Editorial

Après une première enquête publique, en début 2006, qui regroupait les constructions de Rempelin, la résidence seniors et le quartier Malouesse, la Municipalité nous propose une nouvelle copie pour Malouesse et la résidence seniors.

*Pour **l'urbanisation du quartier Malouesse**, la proposition de la municipalité remet en cause la constructibilité de l'ensemble du quartier et d'entrée de jeu il apparaît que cette modification doit s'effectuer dans le cadre de l'élaboration du Plan Local d'Urbanisme et non avec des révisions ou modifications partielles et successives. Nous pensons que cette urbanisation d'opportunité n'est pas conforme avec la loi SRU (Solidarité et Renouvellement Urbain).*

Les zones

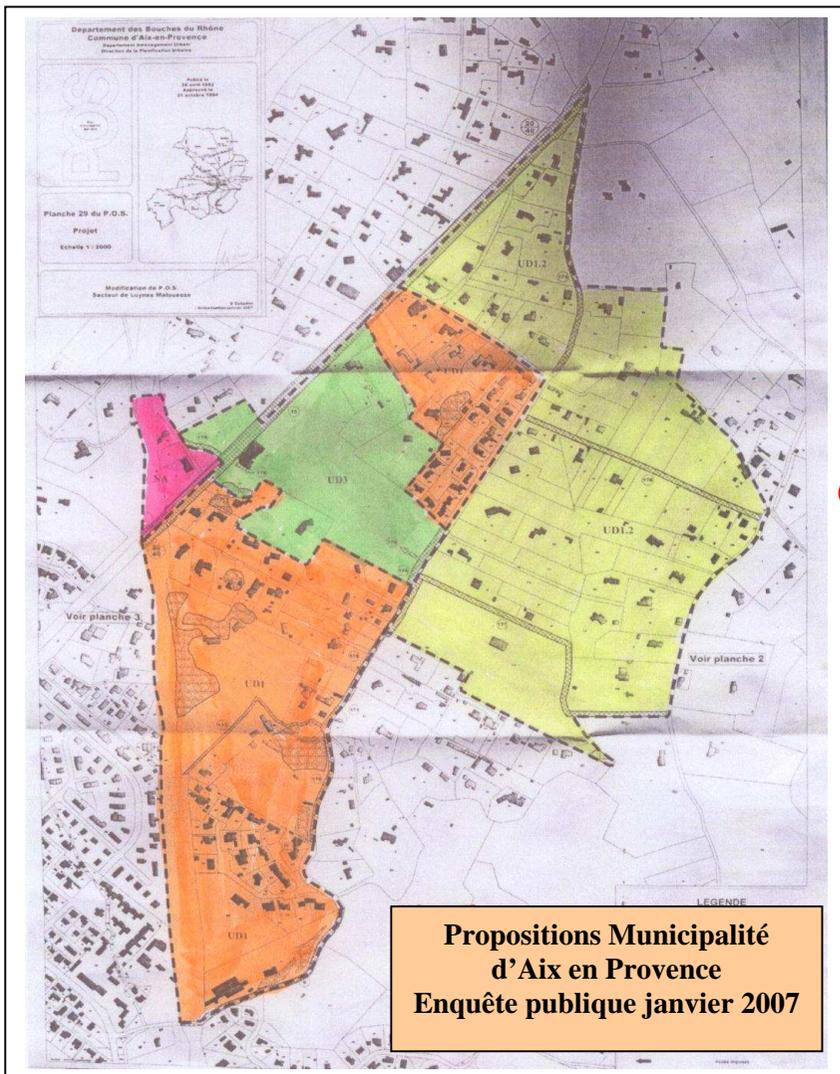
Rencontres parfois tendues mais avec la volonté d'aboutir à un accord minimal. Ces réunions ont révélé des positions divergentes entre d'une part la demande de propriétaires d'accroître fortement la constructibilité et d'autre part la nécessité de sauvegarder notre environnement et nos chemins en évitant que Malouesse ne perde ce caractère campagne qui fait son charme. Le CIQ Luynois a insisté de son côté pour une urbanisation plus dense sur la partie basse du terrain du Rétro 25.

Les zones

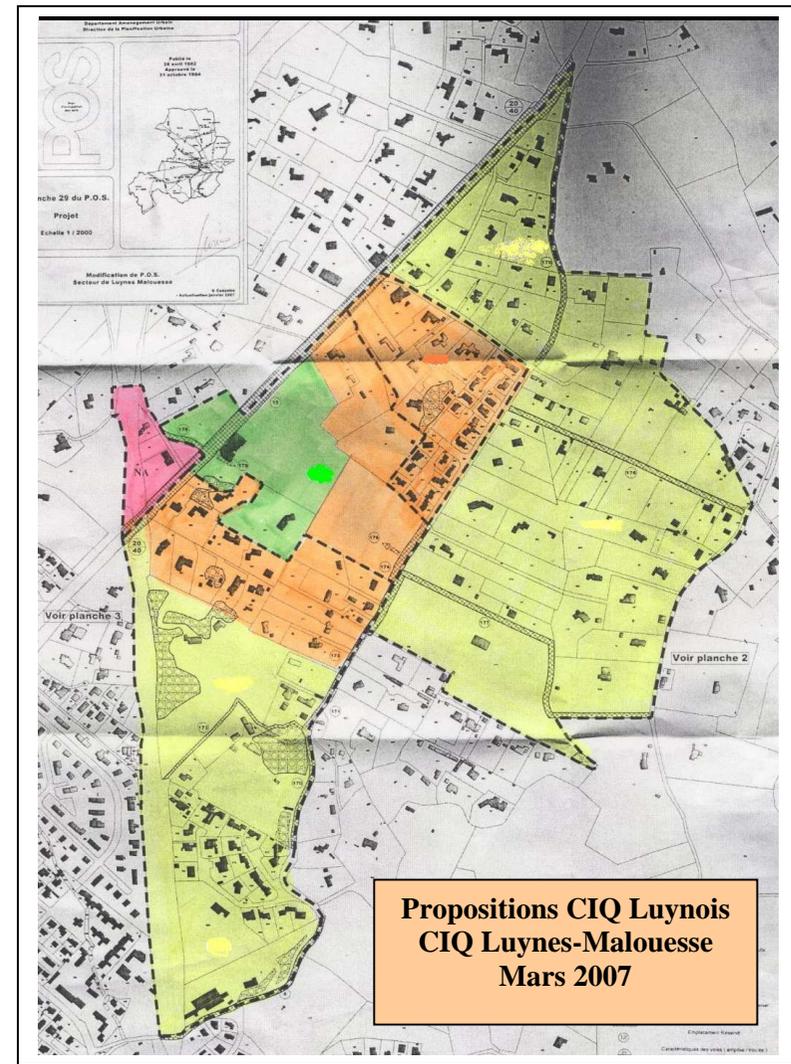
Les grandes différences :

- ➔ Réduction de la zone UD3 en vert
- ➔ Diminution de la zone en orange avec un mini à 1 500 m2
- ➔ Augmentation de la zone en jaune avec un mini à 2 500m2

Les Aixois, mais surtout les Luynois demandent la possibilité de construire pour leurs enfants. La proposition sur l'ancien Rétro 25 apporte par sa densité, le moyen de construire des logements individuels de type « intermédiaires ». Il nous a semblé important de limiter la zone à la partie basse de ce secteur en formant une entrée de village.

Nous proposons les surfaces constructibles minimales de 2 500m² par parcelle pour la construction d'une maison. Rappelons qu'aujourd'hui il faut 10 000m² si vous êtes en NB2 ou 40 000m² si vous êtes en NB3.

C'est un bond considérable qui s'opère et il nous semble nécessaire de ne pas descendre en dessous des 2 500m² si l'on ne veut pas que le quartier perde son identité campagnarde.
